SHM17

commentaire

implantation cryo

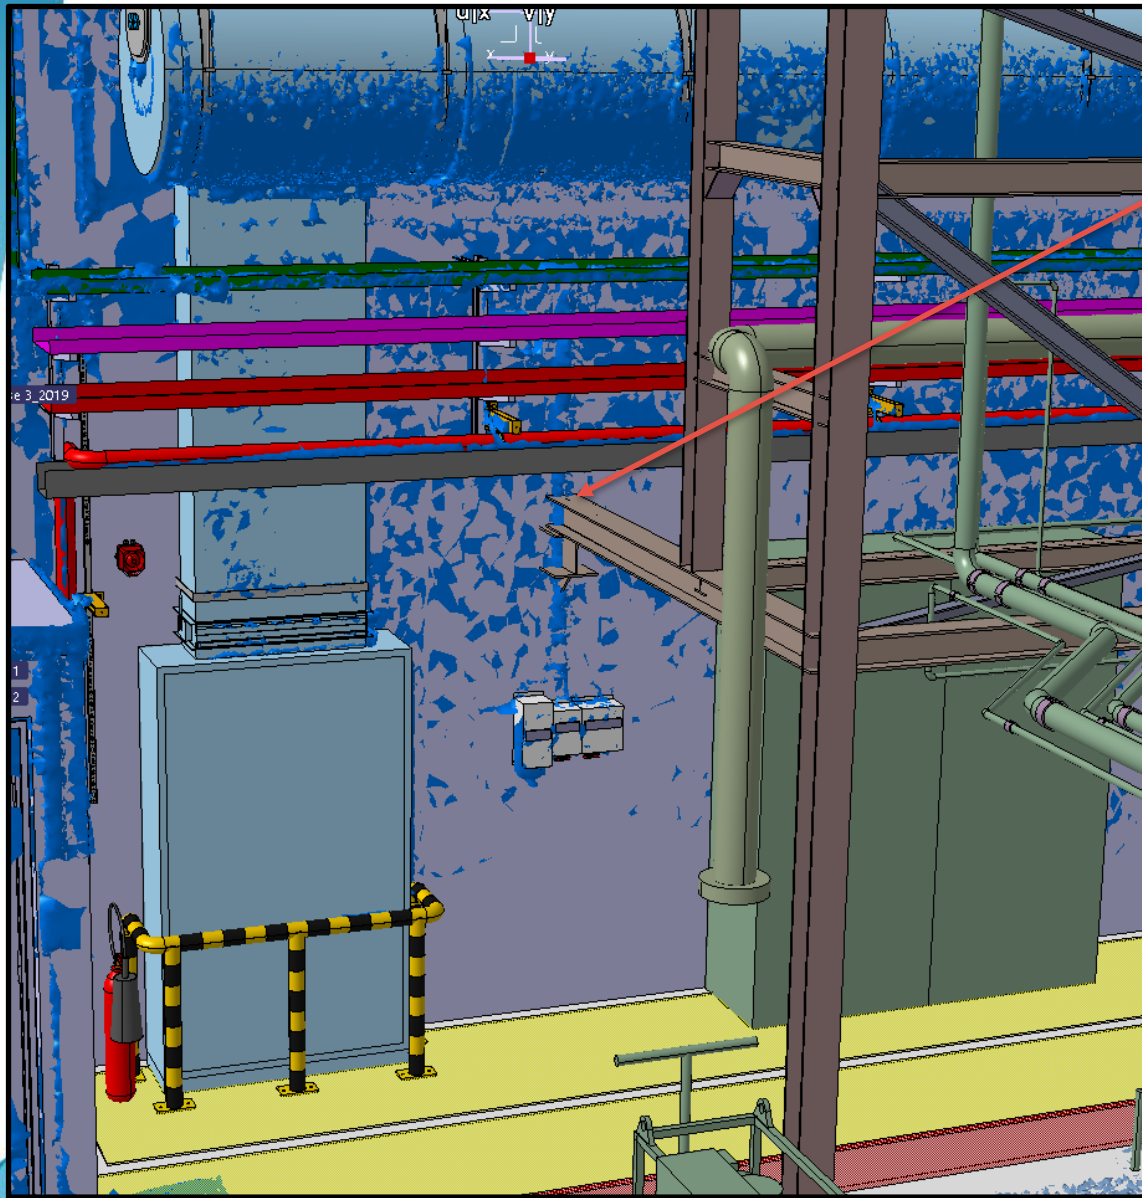
Collision avec cables

Support echelle a cables cryo ??

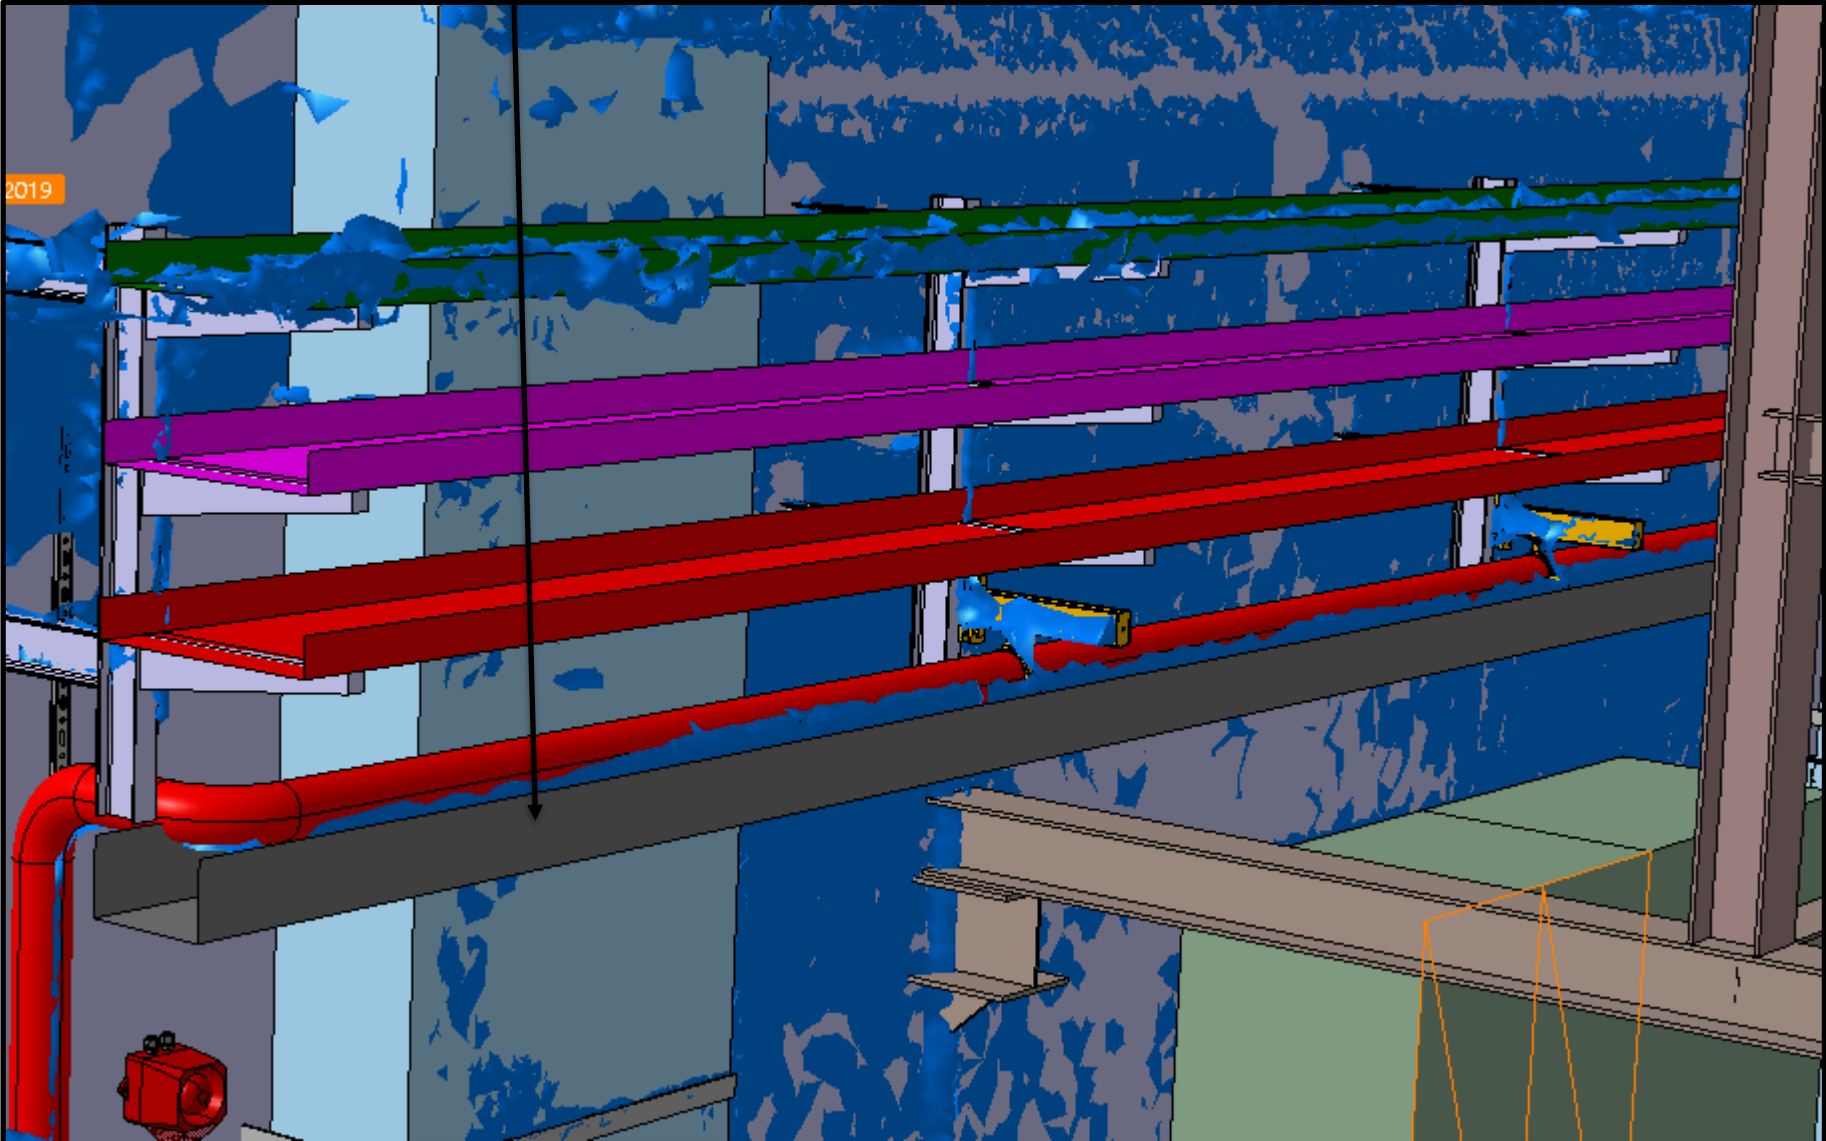
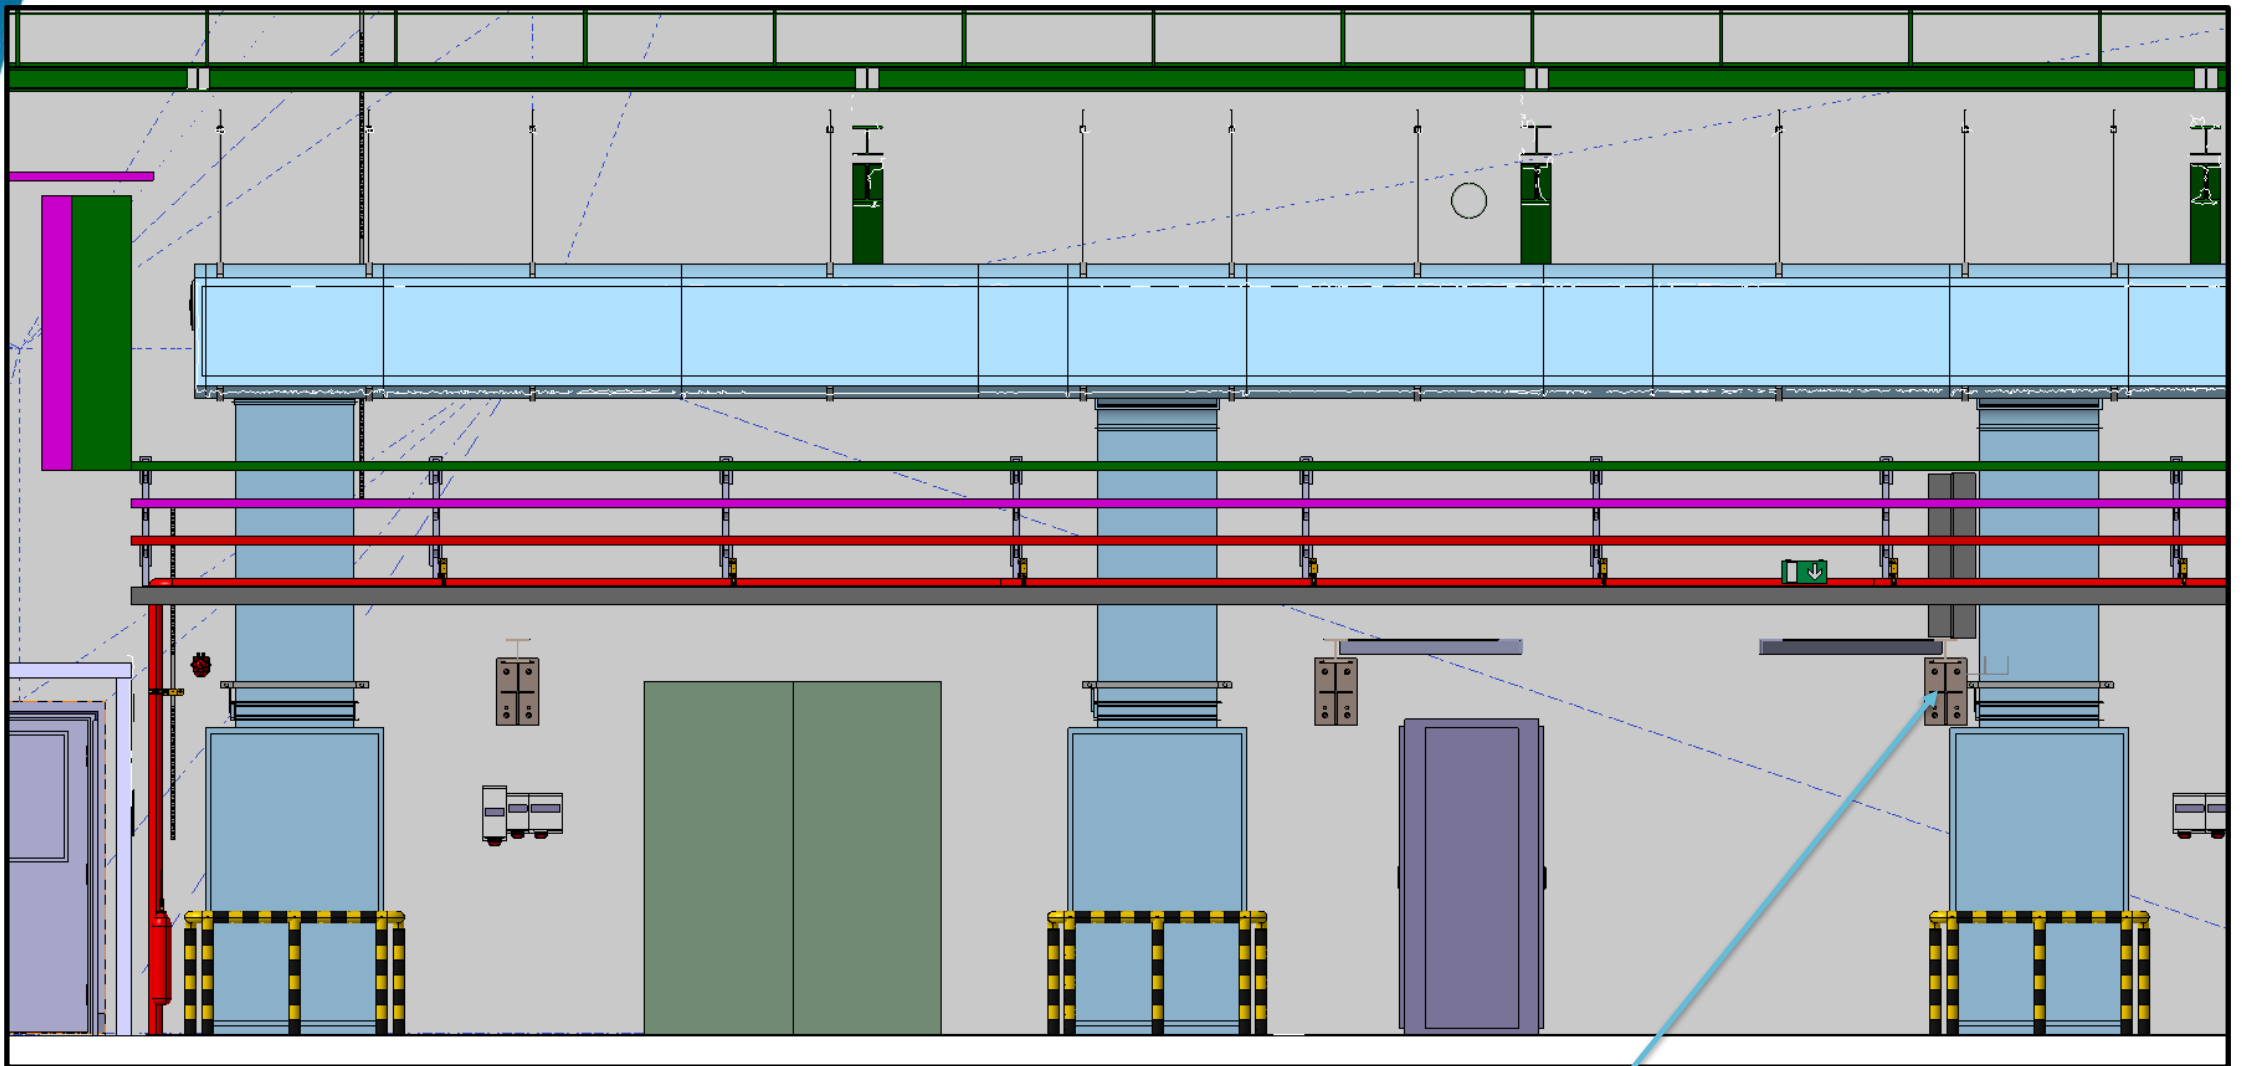
Implantation support proche diffuseur

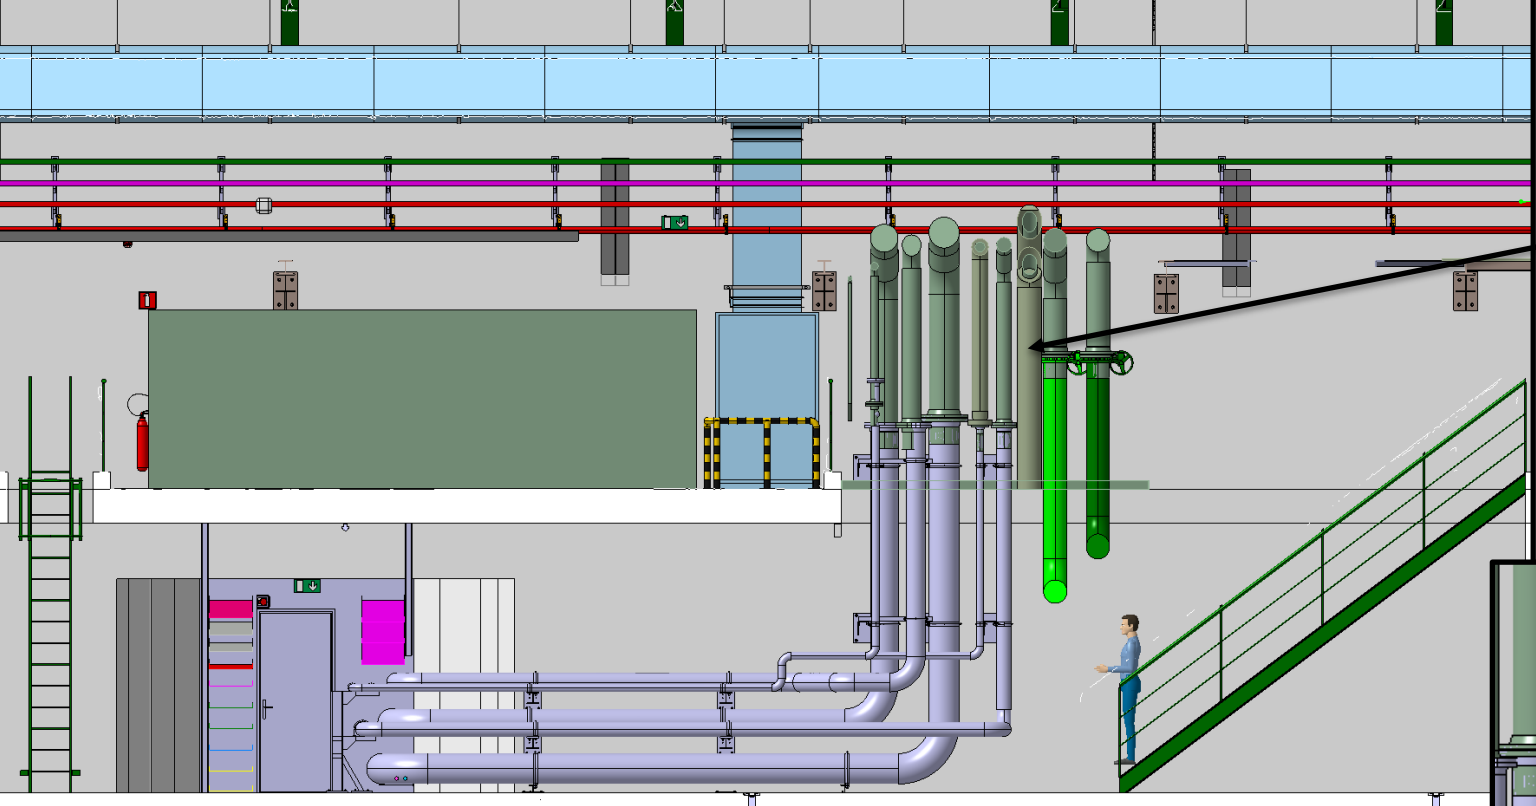
Faisabilite tuyauteries
en supplement

Scan escalier

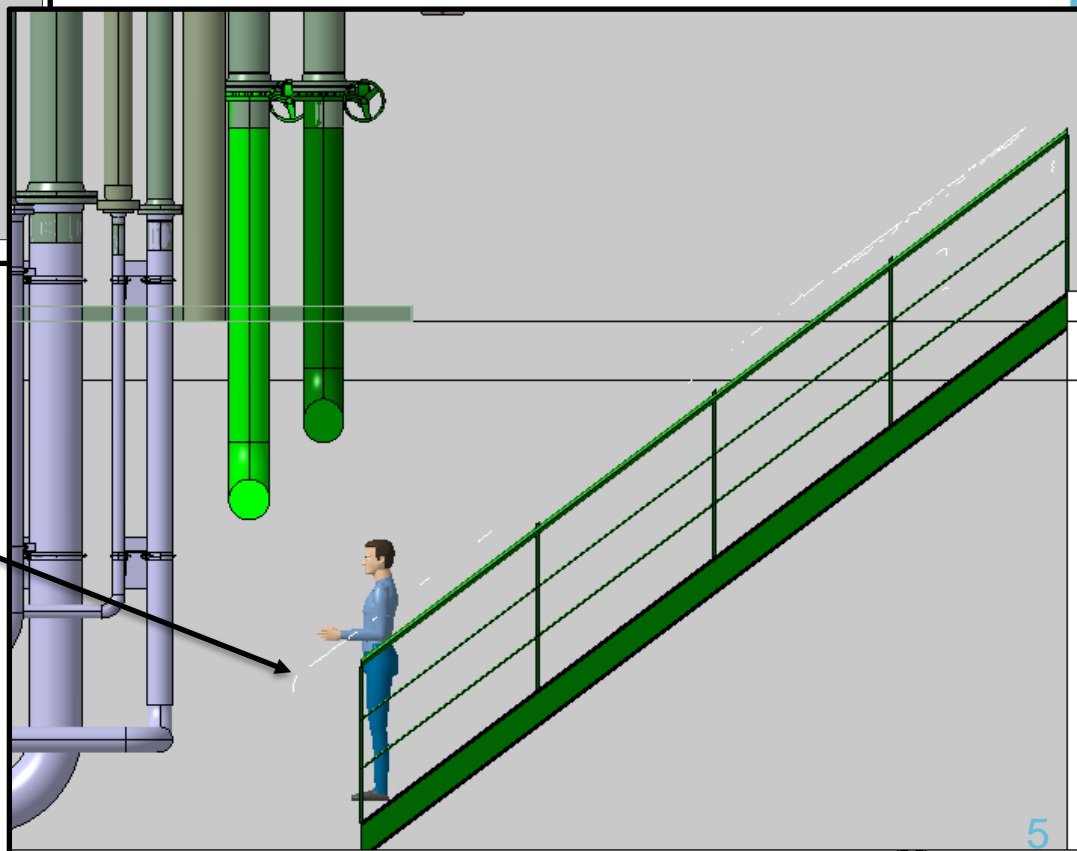
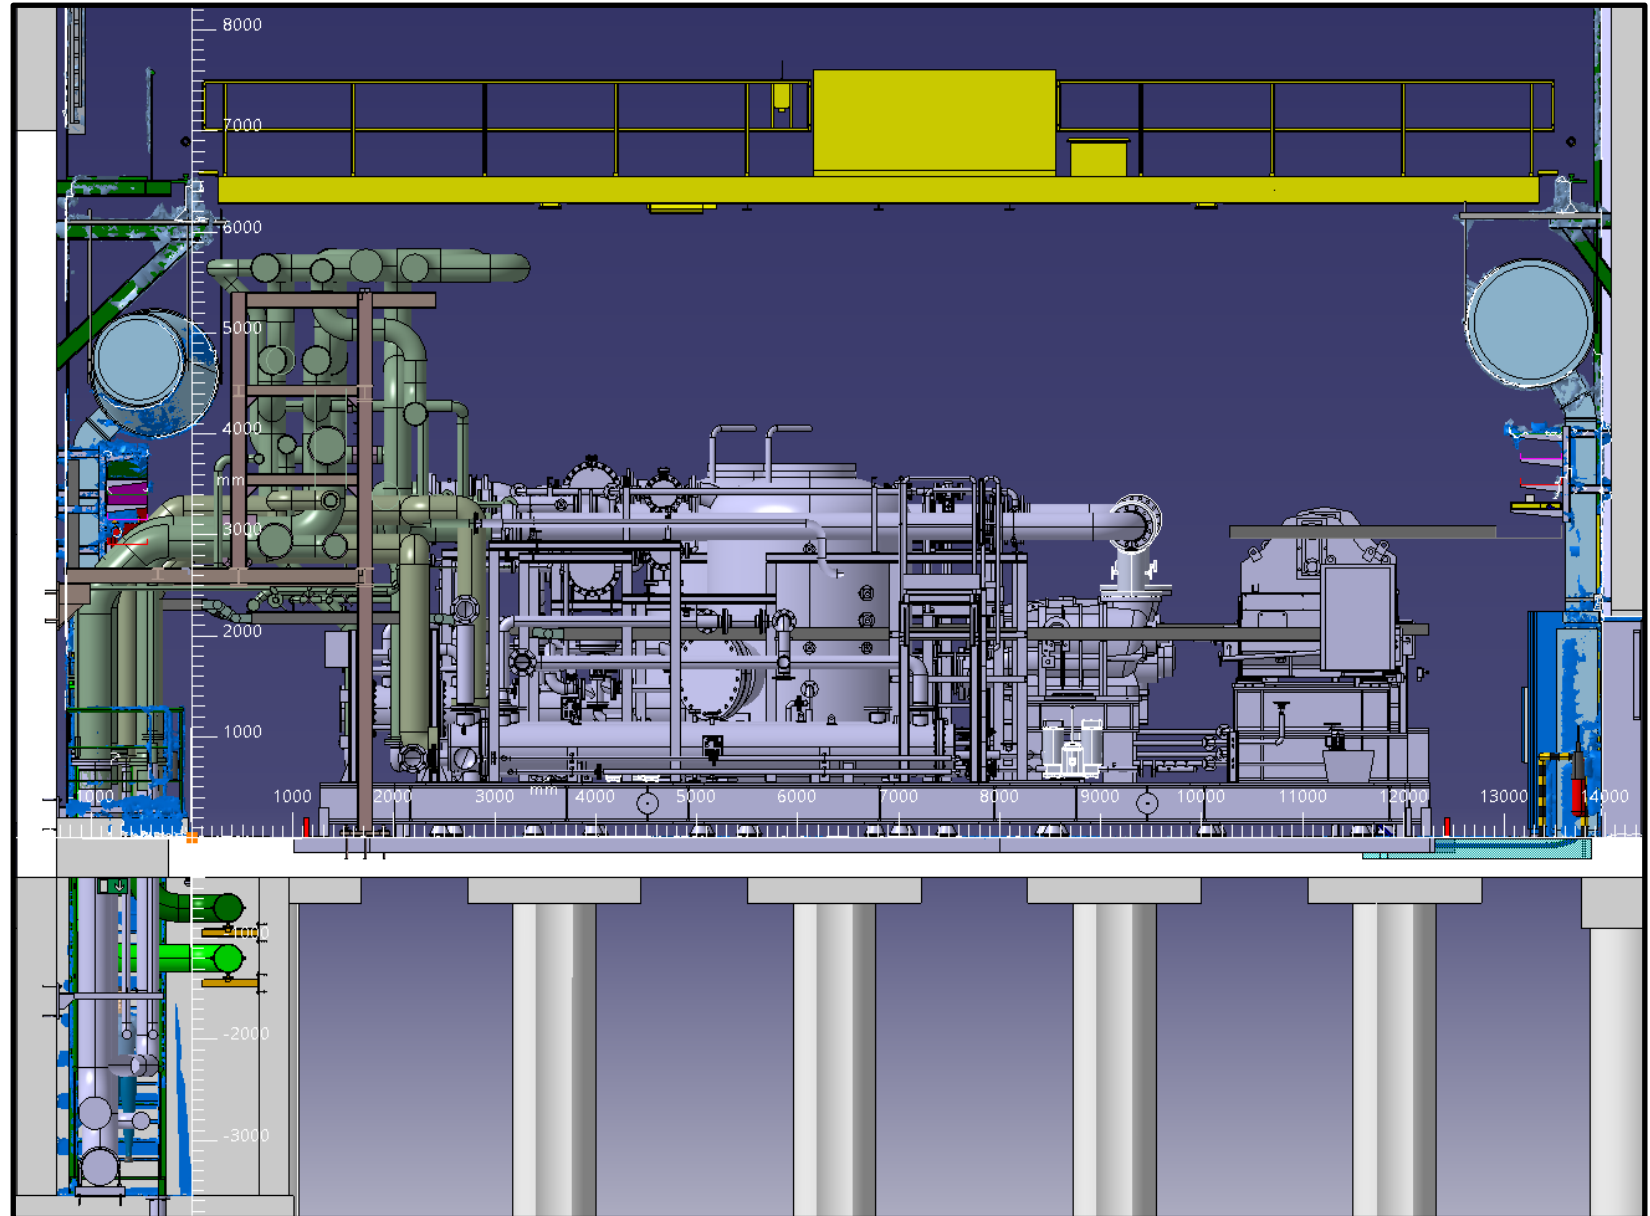
Tuyau incendie
tres proche :
proposition de le
deplacer
localement cote
mur
